加工施設に関する設計及び
工事の計画の認可申請書の補正について

2020 年 12 月 24 日付け 2020 濃計発第 84 号をもって申請しました核燃料物質の加工施設
の変更に関する設計及び工事の計画の認可申請書を別紙のとおり補正いたします。

2020年12月24日付け2020濃計発第84号をもって申請した加工施設に関する設計及び工事の計画の認可申請書について、変更が必要な事項の反映及び記載の適正化を行うことから「三 変更に係る加工施設の区分並びに設計及び工事の方法」、「四 工事工程表」、「五 設計及び工事に係る品質マネジメントシステム」、「六 変更の理由」、「七 分割申請の理由」及び「添付書類」を補正する。

核燃料物質の加工施設の変更に関する 設計及び工事の計画の認可申請書

図1 非常用電源系統説明図

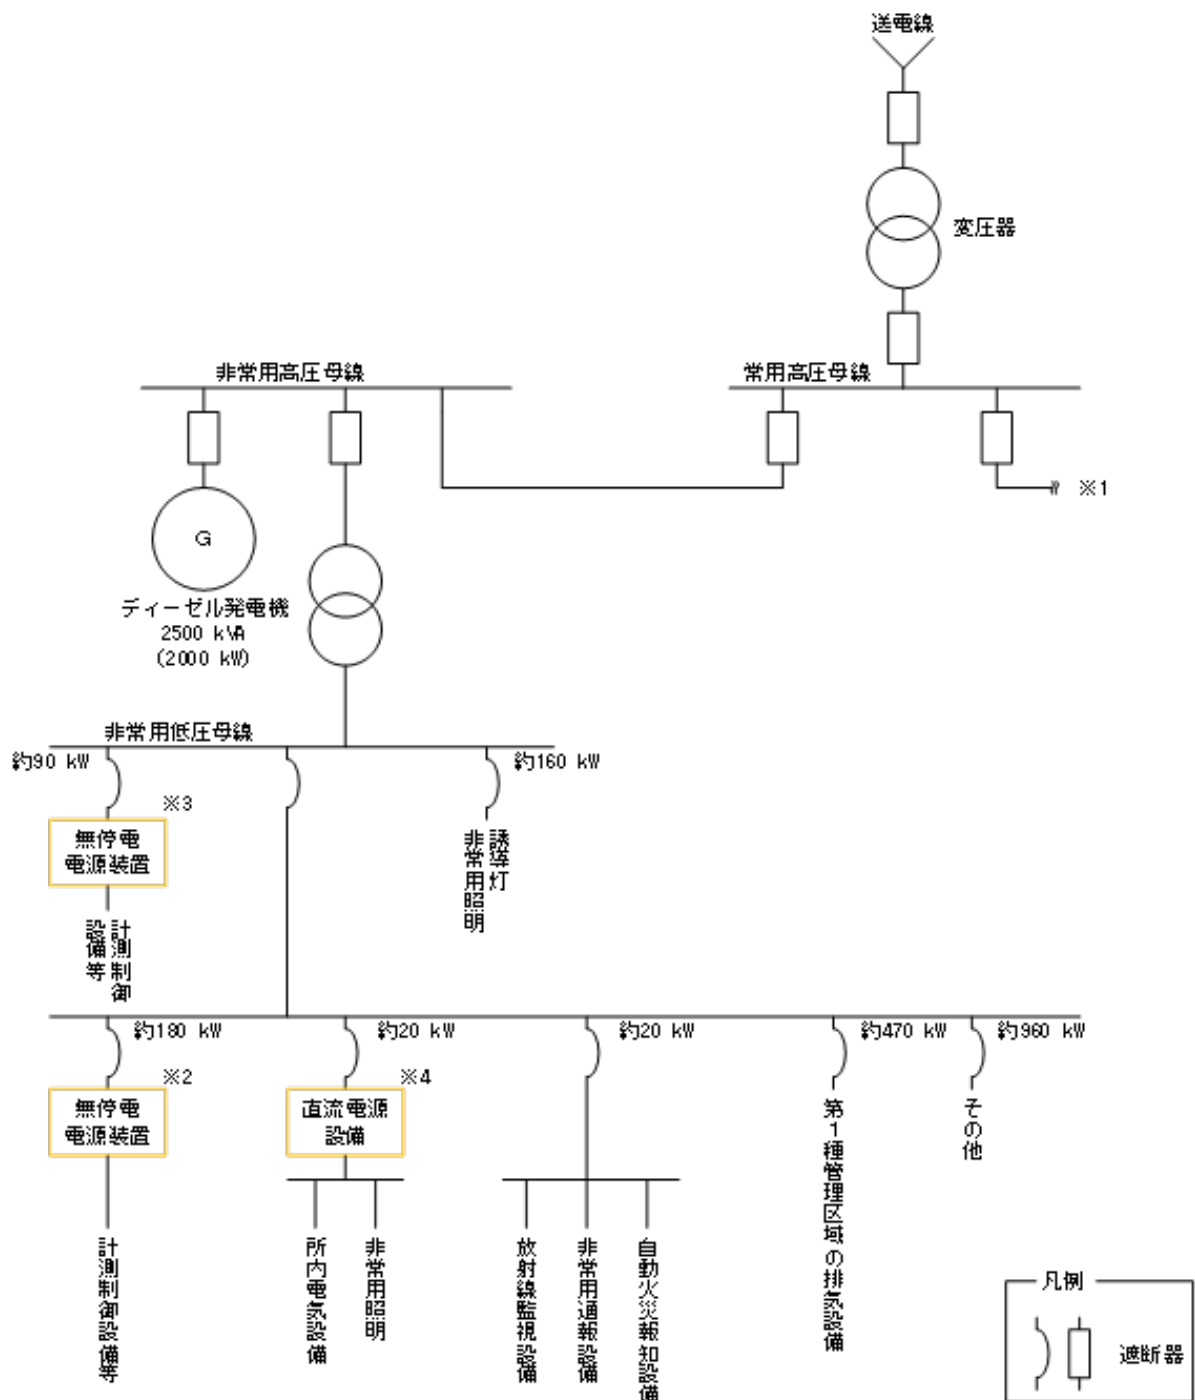
(注) 1号無停電電源装置をバッテリー付属の仕様に変更していることから、2号無停電電源装置についても同様にバッテリー付属の仕様に変更するため設備更新を行う。
 上記の変更にて1号、2号それぞれの無停電電源装置がバッテリー付属となるため、直流電源装置の負荷減となる。これに伴い、1号直流電源設備と2号直流電源設備を統合し、容量の合理化を図るために直流電源設備についても設備更新を行う。
